제1회 위원회 서면 결의서

(마곡지구 도시개발사업 전기공사)

제안사유서

1-2 가로등 및 공원등 제어반 규격변경

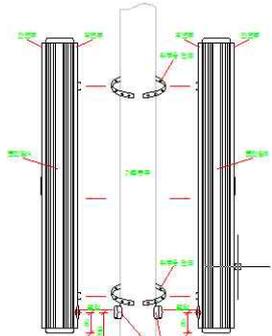
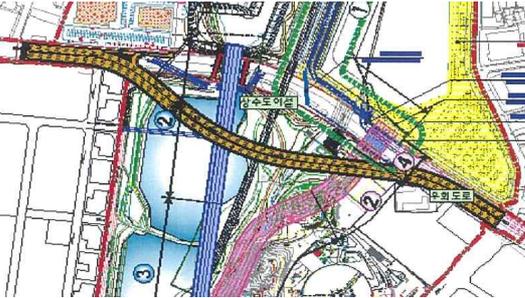
구분	당초	변경	비고
가로등 및 공원등 제어반 규격	 <p>[등주부착형]</p>	 <p>[자립형]</p>	가로등 제어반의 경우 강서구청 요청사항인 스마트 디밍제어시스템 도입에 필요한 제어반 내부 별도공간확보 필요

※ 가로등제어반과 공원등제어반의 규격은 동일하게 자립형이나, 크기는 상이할 수 있음.
